Quartierplanung Heidenweid

Planungs- und Begleitbericht gemäss Art. 47 RPV und § 39 RBG

Stand: Genehmigung durch den Regierungsrat

Auftragsnummer:	40.088
Dok-Status:	Bericht
Verfasser:	SC/RU
Version / Datum:	14. Januar 2014
Kontrolle / Freigabe:

Überschreitung IGW Tag: 0 – 1 dB 1 – 3 dB > 3 dB

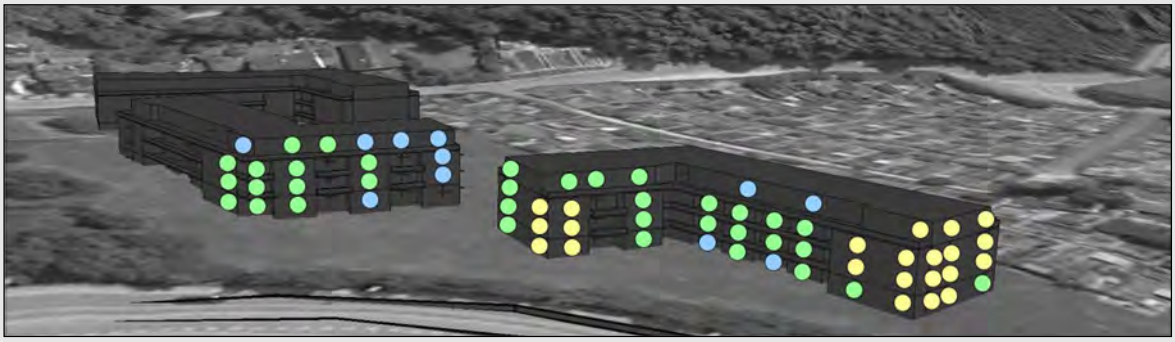
Im Planungs- und Begleitbericht wird aufgezeigt, dass die Immissionsgrenzwerte überschritten werden und gestalterische Massnahmen an den Gebäuden vorzusehen sind. Diese detaillierte Überprüfung erfolgt im Rahmen des Baugesuchs, weshalb in § 9 QR die Abs. 2 & 3 zu streichen sind.

▪ Lärmschutzmassnahmen an Gebäuden laut Planungsbericht werden nicht als sinnvoll erachtet. Es wird auf eine Lärmschutzwand unmittelbar entlang der Strasse (H2) plädiert.	▪ Die Projektverfasser haben beim Kanton angefragt, ob entlang der H2 Auf- und Abfahrt eine Lärmschutzwand zu Lasten der Bauherrschaft erstellt werden kann. Die LSW zeigt nur Wirkung, wenn sie unmittelbar am Fahrbahnrand, auf dem Land des Strasseneigentümers, errichtet werden könnte. Leider hat der Kanton die Anfrage negativ beantwortet.	K
	Anbindung Heidenlochquartier

2.5 § 9 Lärmschutz		
Stellungnahme ARP: zwingend	Im Planungs- und Begleitbericht wird aufgezeigt, dass die Immissionswerte überschritten werden und gestalterische Massnahmen an den Gebäuden vorzusehen sind. Diese detaillierte Überprüfung erfolgt im Rahmen des Baugesuchs, weshalb in § 9 QR die Abs. 2 & 3 zu streichen sind.	(✓)
Reaktion	Da in der Broschüre "Bauen im Lärm" (ARP März 2013) unter 3.2 für Quartierplanungen ein grosser Spielraum vorhanden ist, erachtet es die Stadt Liestal als sinnvoll, im QP – Reglement eine genauere Umschreibung zu definieren. Der angepasst Text ist identisch mit der Formulierung in der QP Gstadig.

Ausschnitt synoptische Gefahrenkarte (geovievBL, 12.9.2012)

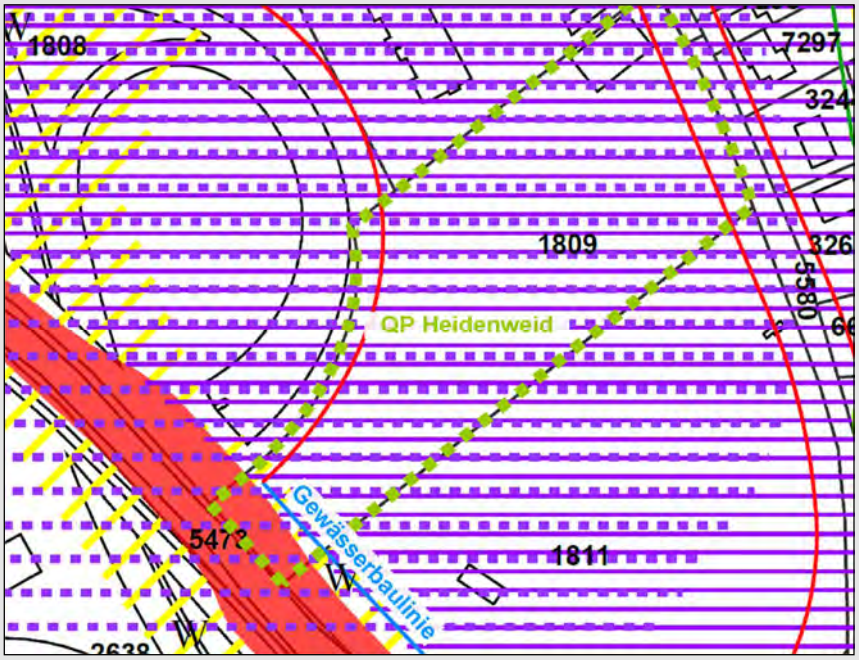
Ziffer 4.6, Naturgefahren: Die Erkenntnisse der Naturgefahrenkarte Basel-Landschaft sind im Planungsbericht in angemessener Weise wiedergegeben. Aufgrund der uns vorliegenden Unterlagen sind in der vorliegenden Quartierplanung keine Massnahmen betreffend Naturgefahren erforderlich.

3.1 Ziffer 4 Schwerpunkte der Quartierplanung		
Stellungnahme ARP: zwingend hinweisend	a) Ziffer 4.3, Aussenraum: Die Überlegung zur Ergolz und zur Uferschutzzone wird begrüsst. Die Behandlung des Themas Gewässerraum gem. GSchG und GSchV wird vermisst. Der Absatz ist zu ergänzen (vgl. Ziffer 1 & 2.2 dieses Berichts). b) Ziffer 4.6, Naturgefahren: Die Erkenntnisse der Naturgefahrenkarte Basel-Landschaft sind im Planungsbericht in angemessener Weise wiedergegeben. Aufgrund der vorliegenden Unterlagen sind in der vorliegenden Quartierplanung keine Massnahmen betreffend Naturgefahren erforderlich.	✓ ✓
Reaktion:	Zu a) Der Bericht wird hinsichtlich des Themas Gewässerraum gem. GSchG & GSchV ergänzt (siehe 4.3 Aussenraum). Zu b) Obwohl der Einwand nicht verstanden wird, wird der Bericht hinsichtlich der Gefahrenstufen angepasst (siehe 4.6 Naturgefahren).

Schnitt durch die Einstellhalle

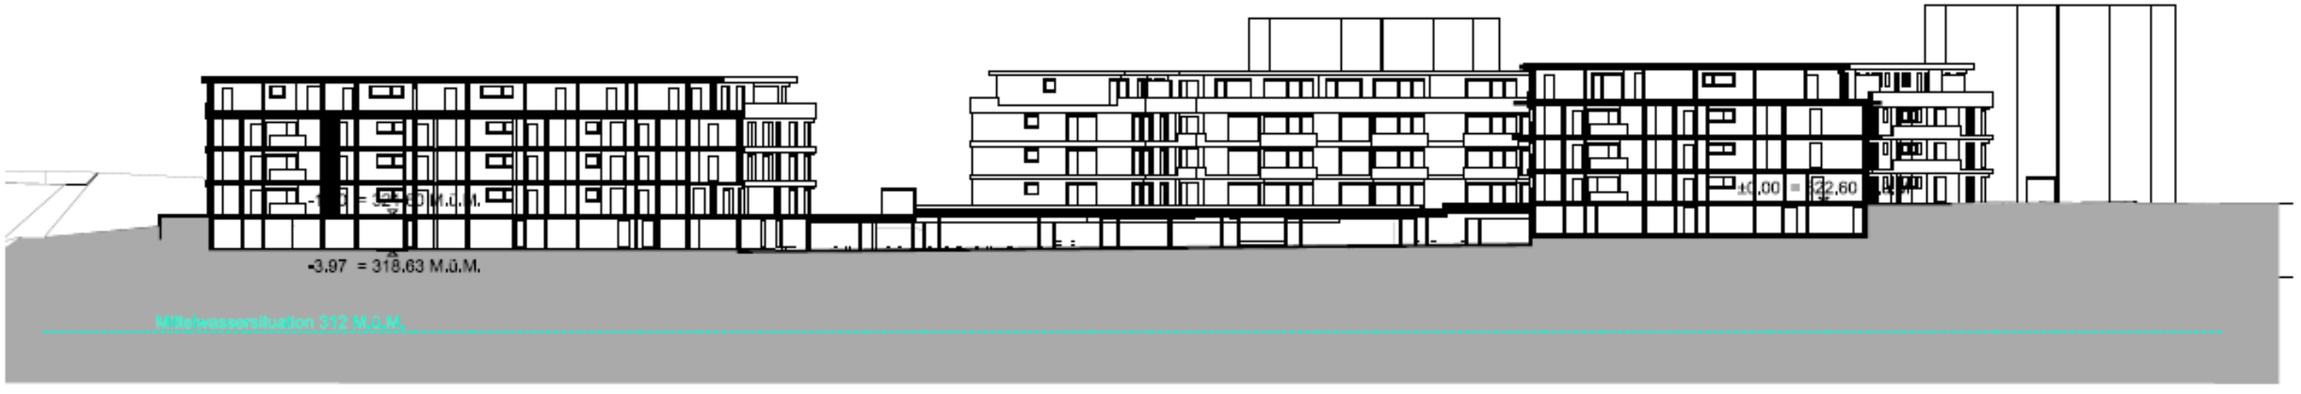
Unterirdische Bauten und Bauteile: Wir weisen darauf hin, dass Einbauten ins Grundwasser grundsätzlich bewilligungspflichtig und Einbauten unterhalb des mittleren Grundwasserspiegels nicht zulässig sind (nur in Ausnahmefällen bewilligungsfähig). Beim Bau einer Tiefgarage ist dieser Punkt in der Planungsphase gebührend zu berücksichtigen. Wir verweisen auf unsere Merkblätter "Bauvorhaben im Grundwasser". Ausserdem bitten wir Sie, sich rechtzeitig mit der Fachstelle Grundwasser des Amtes für Umweltschutz und Energie in Verbindung zu setzen.

Reaktion:	Zu a) Die Spielplatzfläche zur H2 wird umgelagert. Der QP wird entsprechend angepasst. Zu b) Die Uferschutzzone wird entsprechend der Empfehlung des ARP angepasst. Zu c) Die Schraffur in der Legende des Quartierplanes für Baubereiche wird korrigiert. Zu d) Der Hinweis für Unterirdische Bauten und Bauteile wird zur Kenntnis genommen. Als Nachweis wird Anhang 6 mit dem Schnitt durch die Einstellhalle und eingezeichnetem Grundwasserspiegel ergänzt.
